探头补偿电容

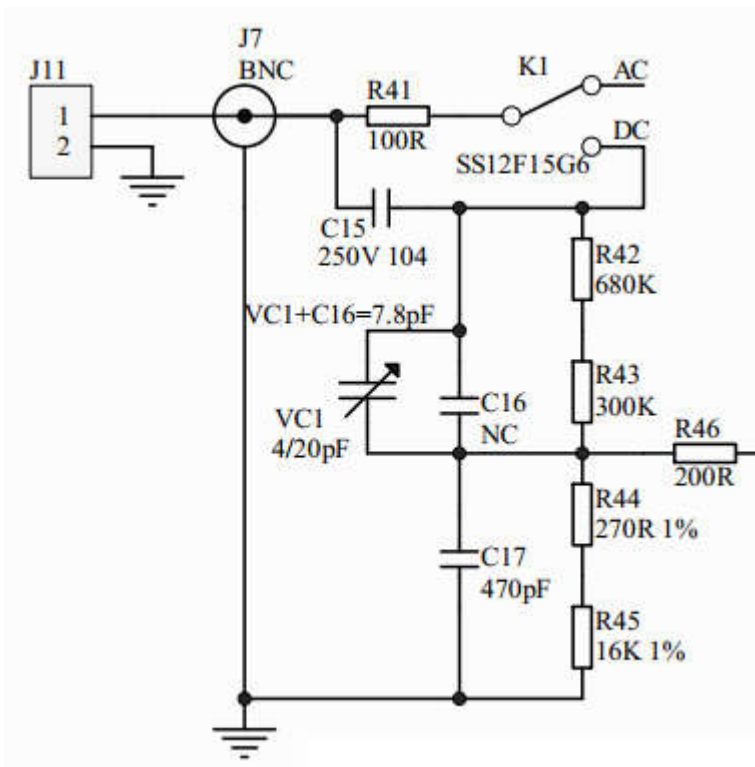
示波器探头输入电路如上图，由于电路存在输入电容、分布电容，如果不加补偿电容 VC1、C16、C17，则对快速变化的信号有衰减，加上补偿电容，则对于高速信号（比如方波信号）就能很好的传输给 ADC 采样。上图中 C16 通常用于调整，生产时不焊接，则补偿合适时，有下面的关系：

$$(R42+R43)*VC1 = (R44+R45)*C17。$$

理论计算 $VC1 = C17*(R44+R45)/(R42+R43) = 7.8pF$ 。

实际由于电路有分布电容，并且分布电容在不同的板子会有一定的离散性，所以并不能用一个固定的 7.8pF 电容，实际使用一个可调电容来调整到合适的值。

我司生产的第一批板子用的可调电容 VC1 的最小值比设计值偏大（最小大约 6~8pF），再加上有分布电容，导致个别板子 VC1 调整到最小也得不到合适的补偿（过补偿了），则加大 C17 可以解决，建议更换成 680pF。后面生产的会改为 680pF。
